電源開発株式会社
大間原子力発電所

清水山南方断層に関する
個別検討事項について

平成16年6月
原子力発電安全審査課

図-2.1 清水山南方断層周辺の地形要素判読図
2-8

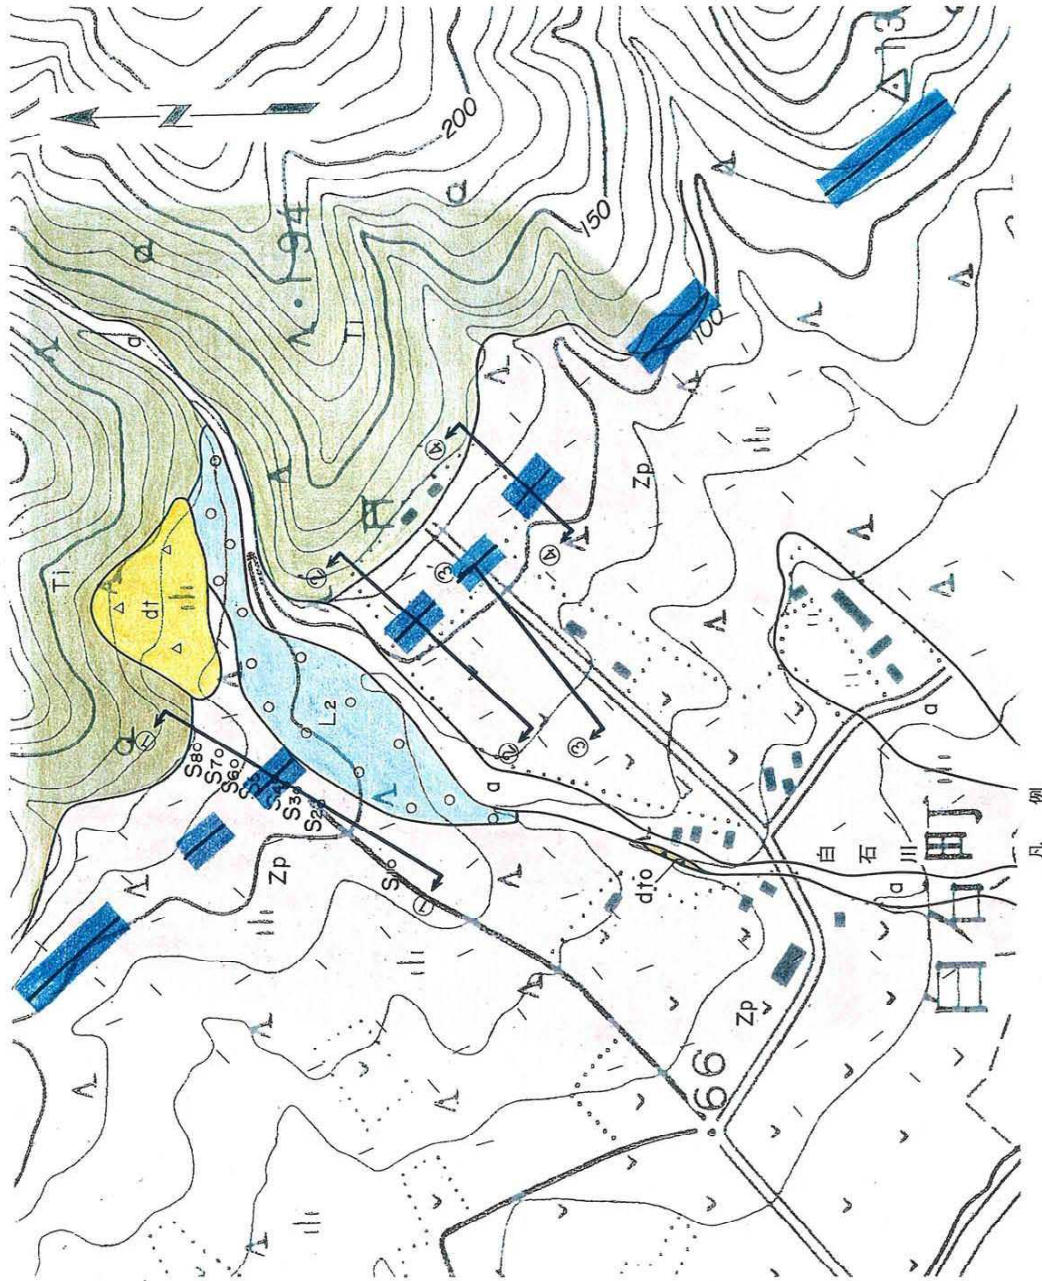
清水山南方断層周辺の地形要素の判読結果を図-2.1 に示す。

この約10kmの区間に、断続するリニアメント(図-2.1中に①～④で示す)を判読している。それらは、主として山地と台地との境界にあたる不明瞭な傾斜変換部からなり、断続的に判読した個々のリニアメントの間に、リニアメントの方向を横断して分布する

扇状地様の崖錐には、傾斜変換部等は認められないとしている(たとえば図-2.1の②と③との間)。

また、これらの個々のリニアメントは、それぞれ連続せず、その個々の方向がやや異っており、全体としての直線性は明瞭ではないとしている。たとえば、戸井町釜谷町周辺では、運賀川を挟み南東側のリニアメント(図-2.1の⑳)が、北西側のリニアメント(図-2.1の㉑)よりも約0.4km北側に位置するとしている。

このように、変位地形要素が認められないEランクのリニアメントとして判読したとしている。

図-2.2 白石川付近の調査結果 (地質図及び地形断面図)

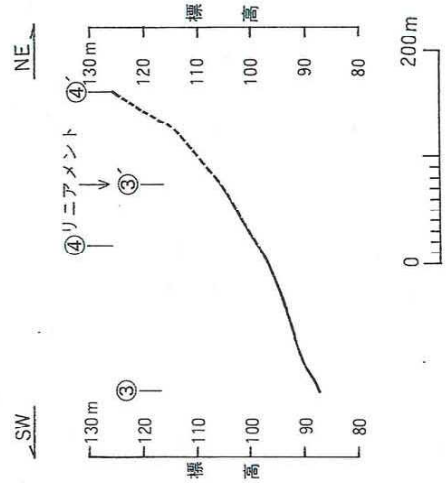
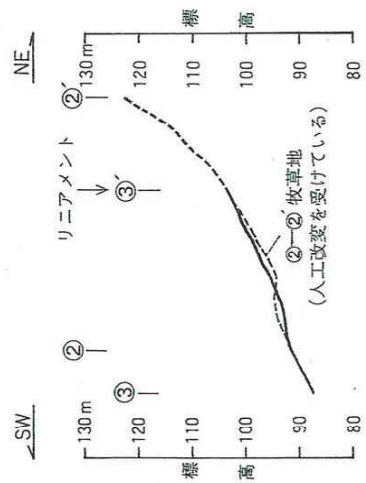
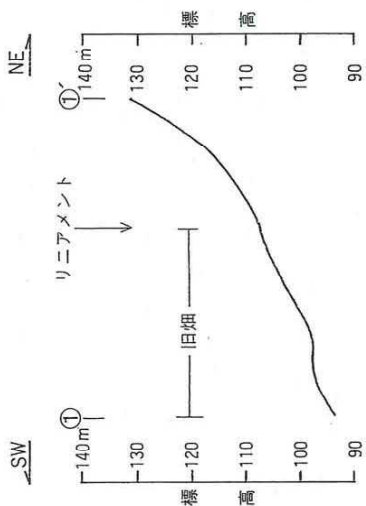
申請者が、函館市白石川周辺におけるリニアメントを横断する位置で地形測量及びオーガボーリング調査を実施した結果の白石川沿いの地質図及び地形断面図を図-2.2に、オーガボーリングによる調査結果を図-2.3に示す。

図-2.3 白石川付近の調査結果 (オーガボーリング調査結果) 2-10

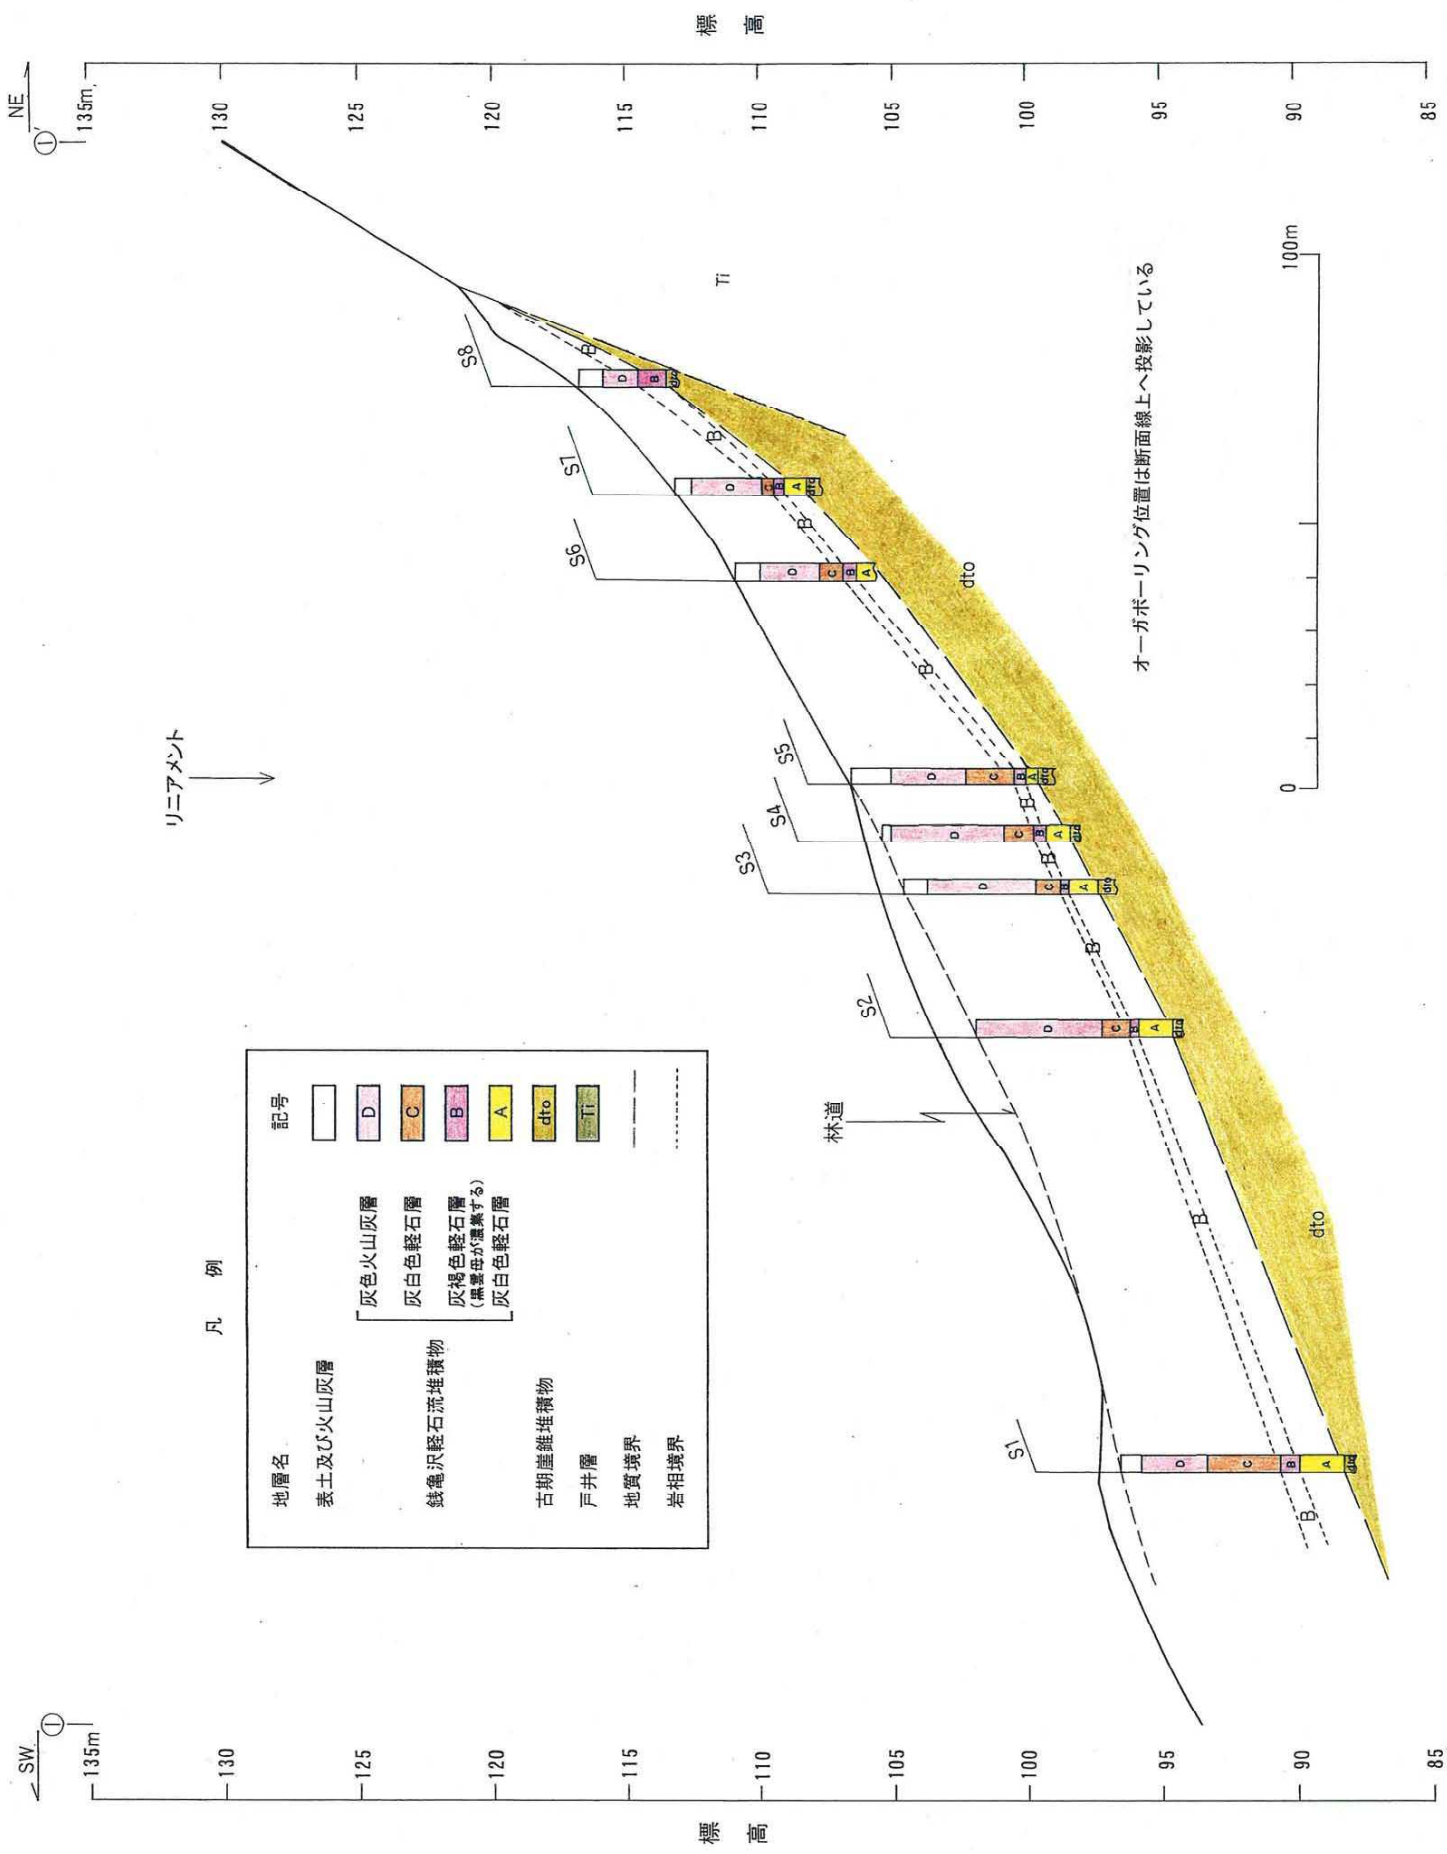
オーガボーリング調査結果によると、図-2.3 に示すように銭亀沢軽石流堆積物の各層及び基底面は、リニアメントを挟んだ両側で連続的に分布し、それらに明瞭な段差は認められないとしている。

図-2.4 運賃川付近の調査結果 (ルートマップ及び地質断面図)

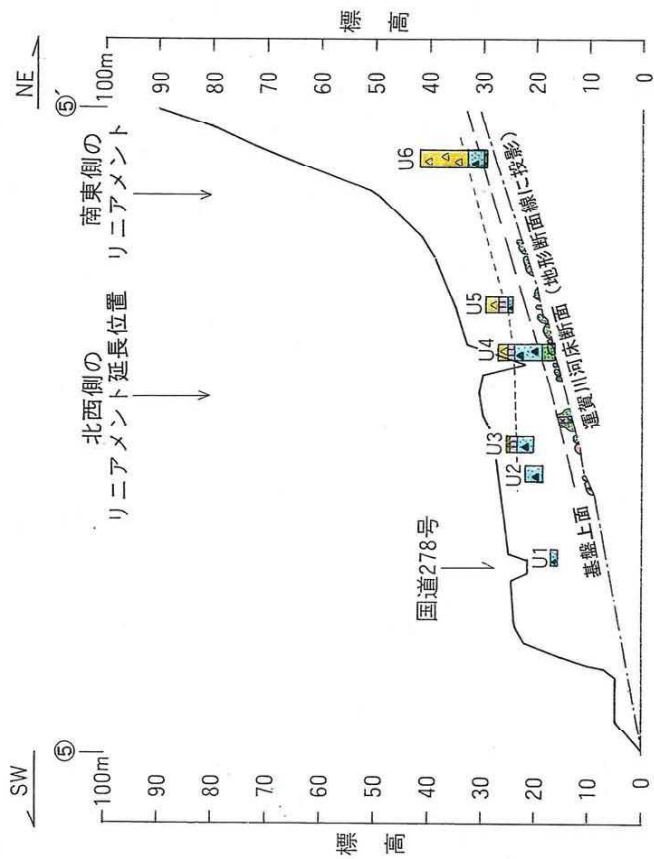
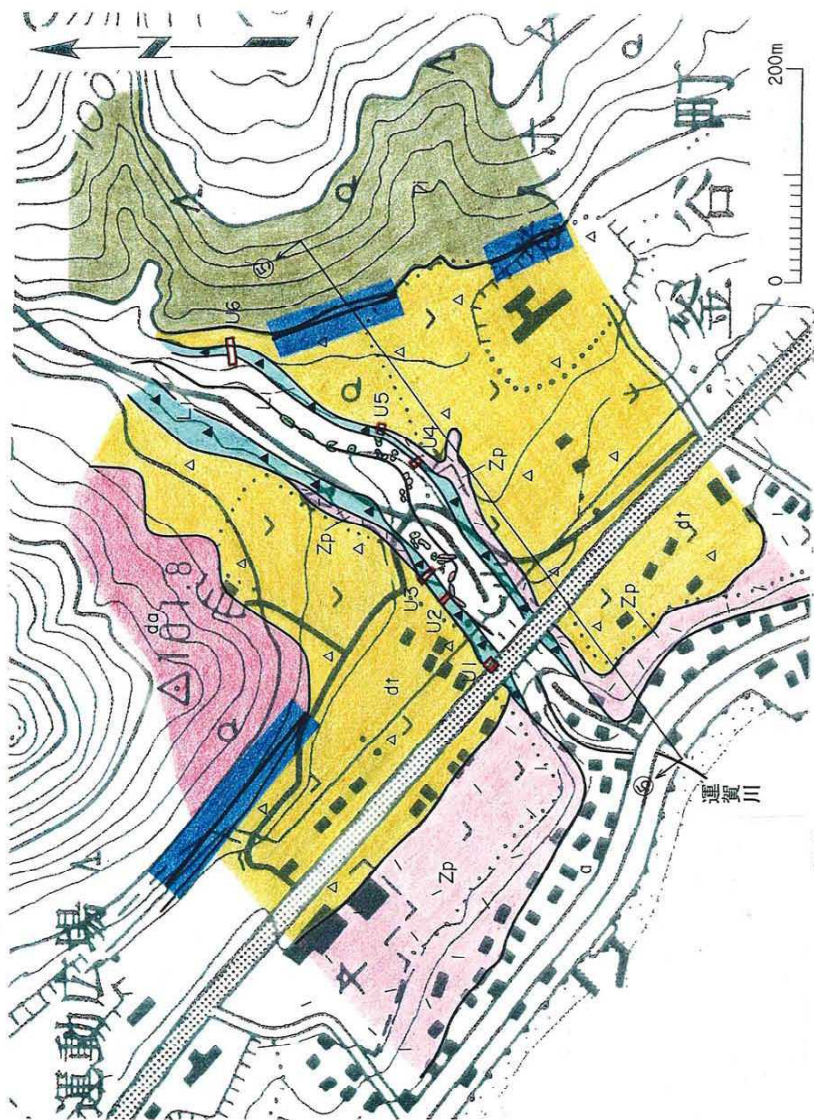
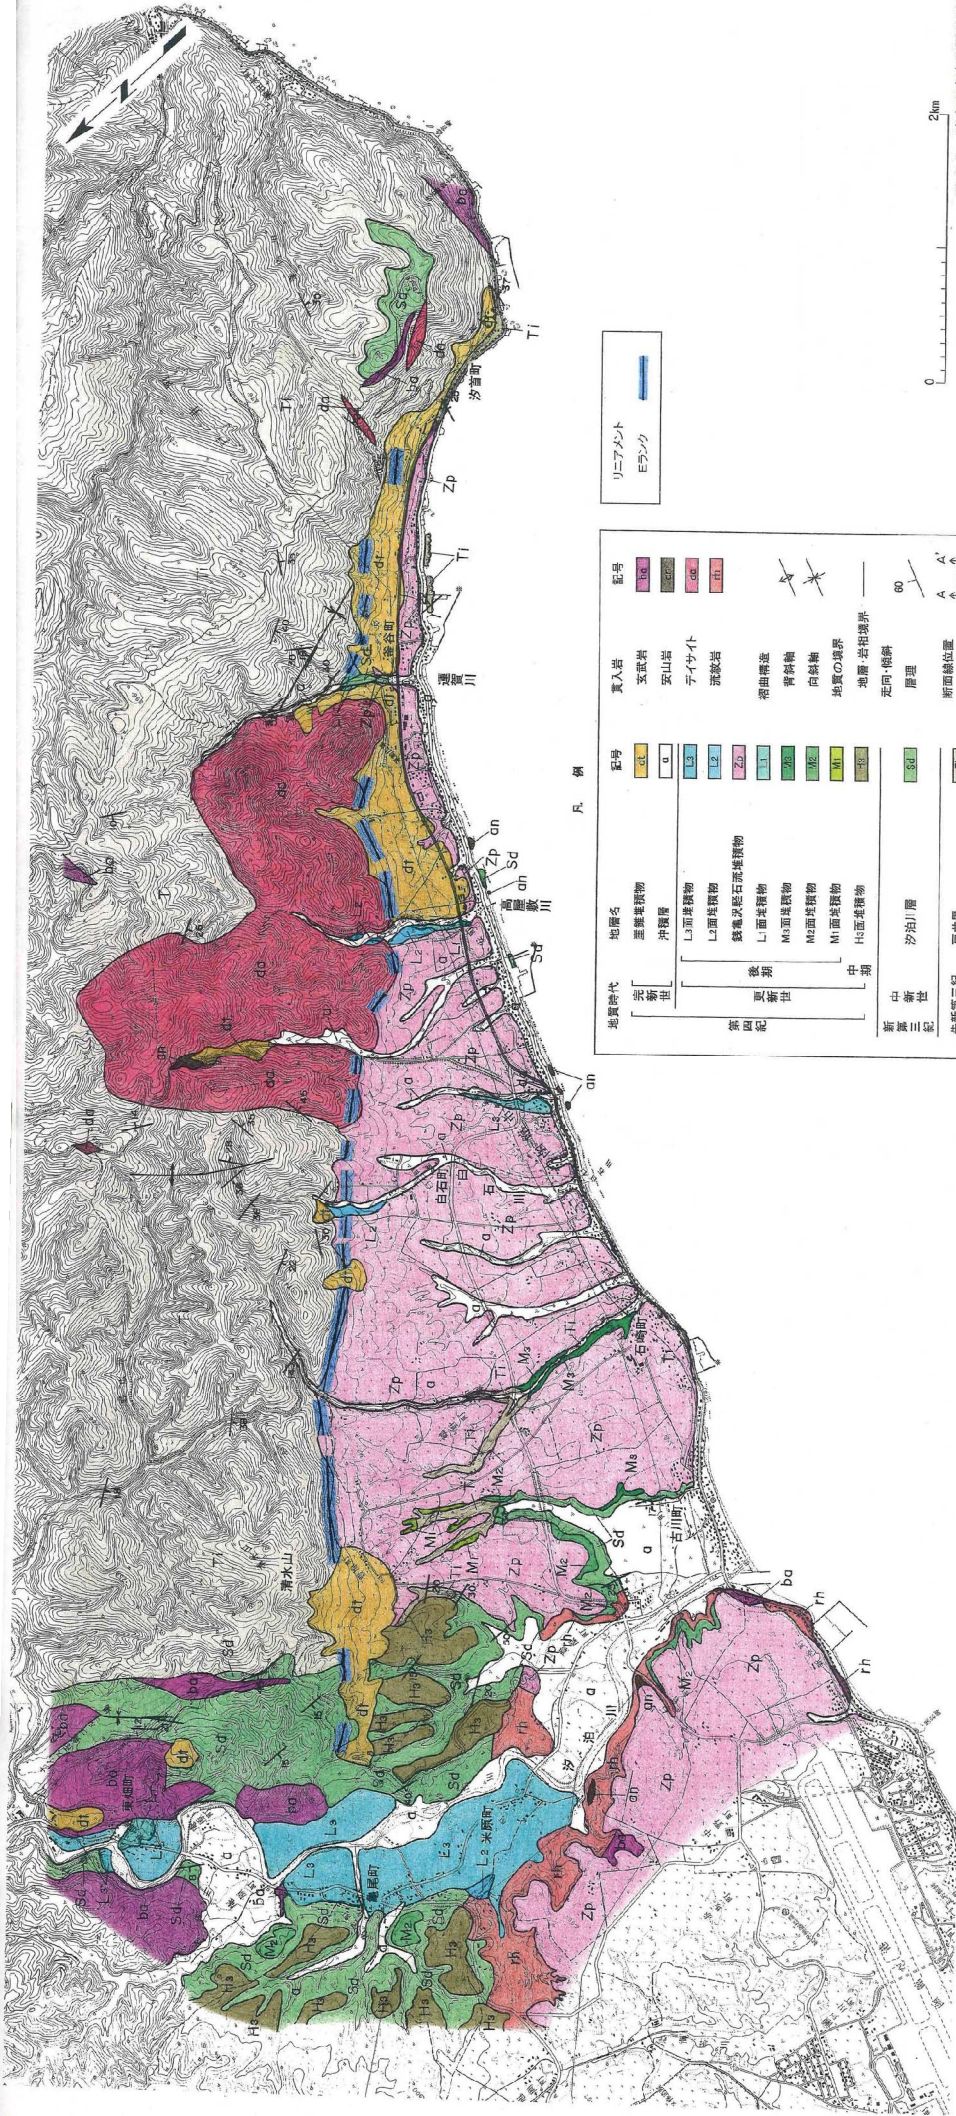
さらに、リニアメントを横断する戸井町釜谷町付近の運賀川でも、露頭地質観察等を行っている。この運賀川沿いのルートマップ及び地質断面図を図-2.4 に示す。露頭地質観察結果から、運賀川より北西側のリニアメント延長上を横断して、銭亀沢軽石流堆積物及びその下位の L_1 面を構成する堆積物中の最上位にあたる中粒から粗粒の砂層が、ほぼ水平に分布することを確認している。また、この砂層の下位の亜角礫から成る礫層は、 L_1 面を構成する堆積物に対応し、その傾斜は運賀川河床断面の傾斜にほぼ調和的であり、明瞭な差異は認められないとしている。

図-2.5 清水山南方断層付近の地質図
2-12

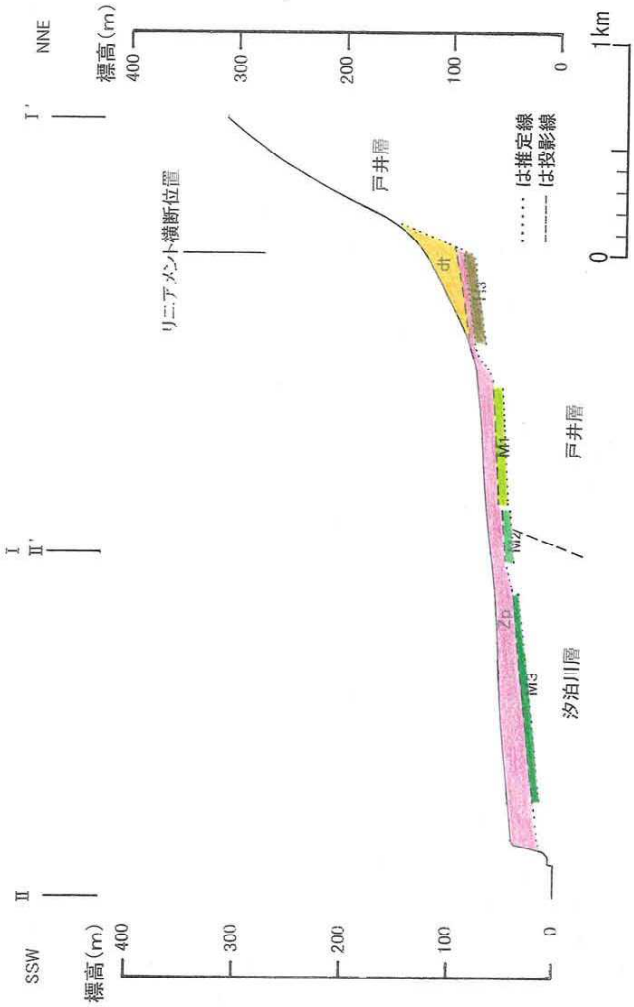
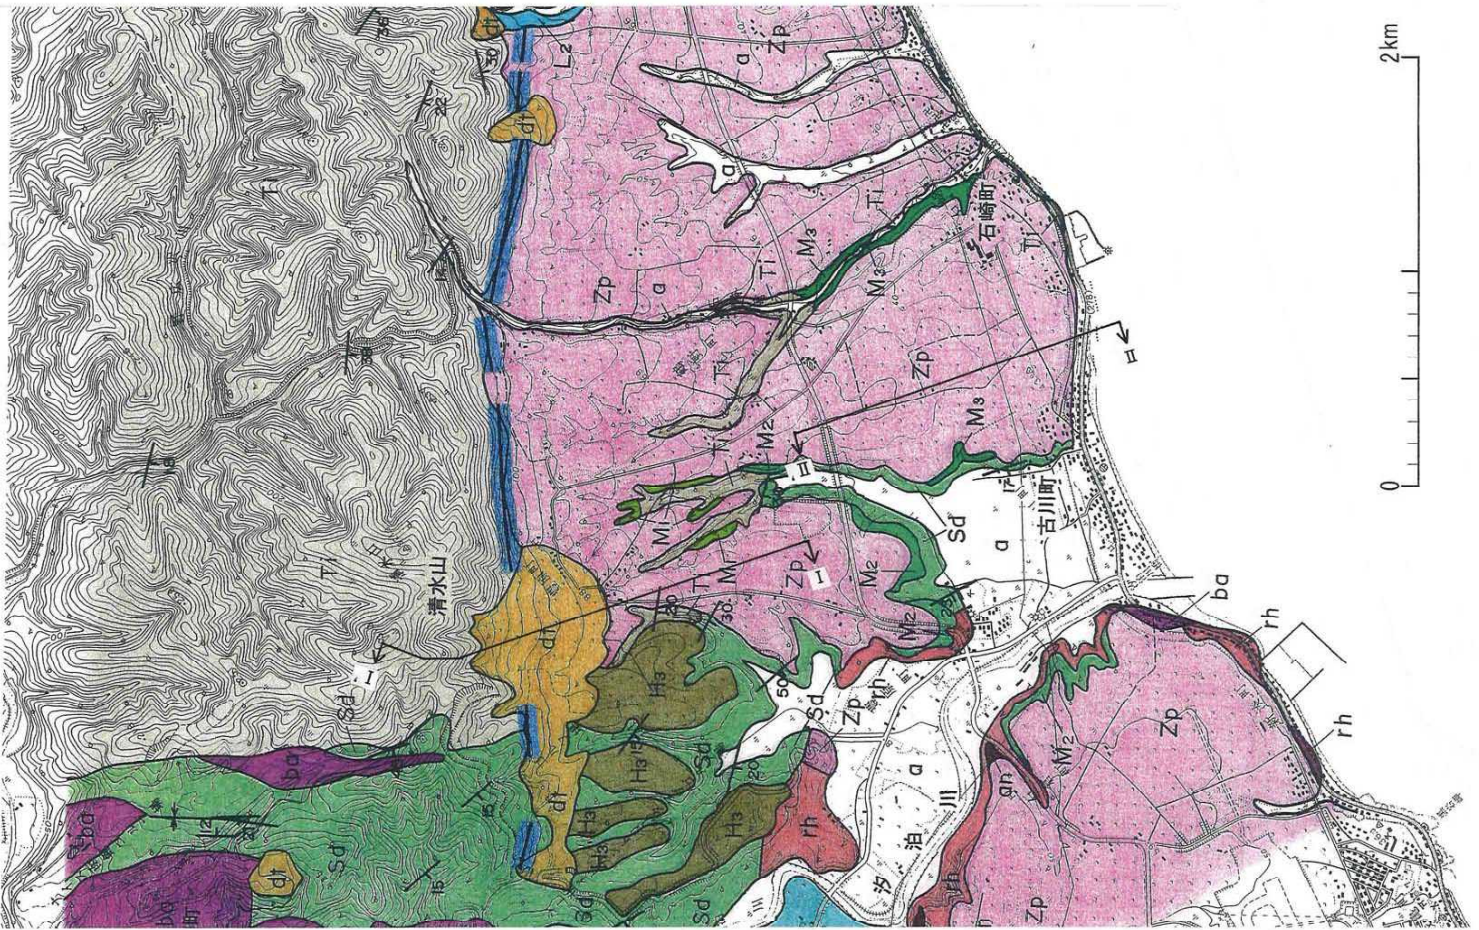
なお、図-2.5に示すとおり、リニアメント位置の標高は、南東に向かって低下していることから、リニアメントはH₃面、M₁面、M₂面又はM₃面のいずれかの形成時の旧汀線に起因する可能性があるかと推定している。

図-2.5の地質図に示すとおり、リニアメントを挟んで、戸井層と銭亀沢軽石流堆積物とが接する地域では、戸井層はおおむねNW－SE方向の走向が卓越し、海側傾斜の層理（流れ盤構造）を示すため、この方向の浸食抵抗が相対的に弱いと考えられ、その方向とリニアメントの方向とがほぼ一致しているとしている。また、当該地域では、リニアメントの直線性が比較的良くなっているとしている。

これに対して、リニアメントを挟んで貫入岩と銭亀沢軽石流堆積物とが接する地域では、貫入岩は硬質の塊状の岩体を形成しており、浸食抵抗が戸井層及び汐泊川層より相対的に強いことから、貫入岩体の分布形状に規制されたように、リニアメントの直線性が比較的悪くなっているとしている。

また、図-2.5 の地質図に示すとおり、清水山南方断層のリニアメントを、山地と台地との境界にあたる地形の傾斜変換部として判読しており、その南東端は、戸井町汐首町付近であり、それより南東方向へは判読できないとしている。

図-3.3 高屋敷川右岸の¹⁴C年代測定試料採取露頭の地質性状及び試料の産状

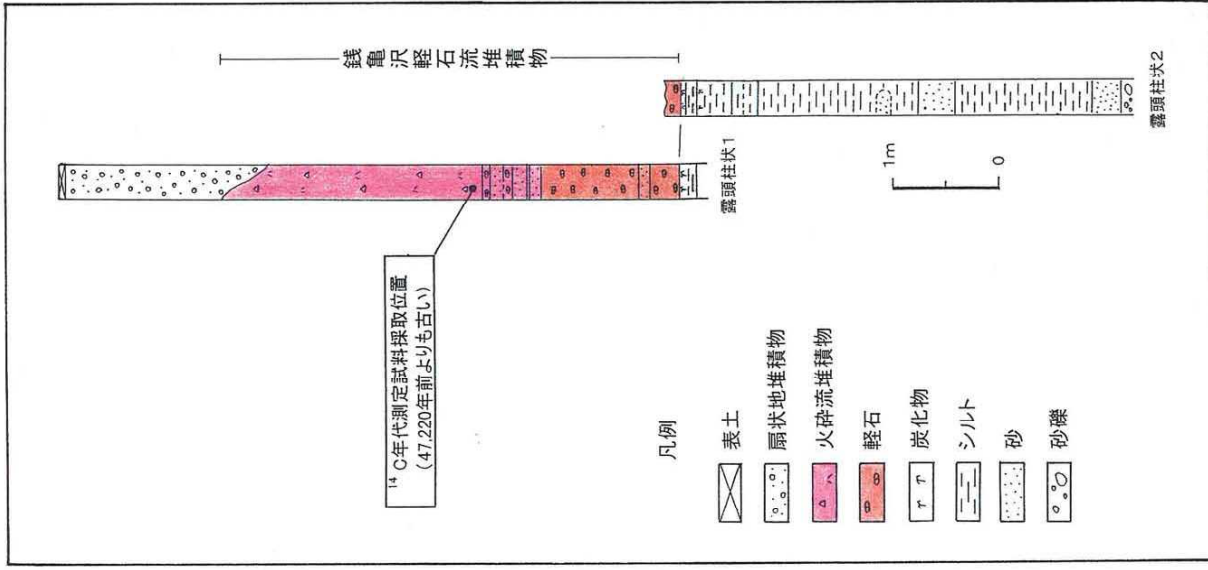
前記露頭の東南東方約 500m の、高屋敷川沿いにおいて、日本第四紀学会第四紀露頭集編集委員会 編(1996)⁽³⁾による記載とほぼ同様の層序を示す露頭が存在するとしている。露頭位置を図-3.3 に示す。申請者は、本露頭の銭亀沢軽石流堆積物中から炭化木片を採取し、¹⁴C法による年代測定を実施している。試料採取露頭の柱状図及び試料の産状等を図-3.3 に示す。

本試料は、銭亀沢軽石流堆積物に取り込まれた炭化木片であるとし、銭亀沢軽石流の噴火により炭化したものと判断している。また、本試料は露頭表面の風化部を取り除いたうえで採取しており、この炭化木片の¹⁴C法年代は銭亀沢軽石流堆積物の堆積年代を示唆するものと判断している。

本試料の¹⁴C法年代は、47,220yBP以上*)という値を得ている。
測定結果を表-3.1に示す。
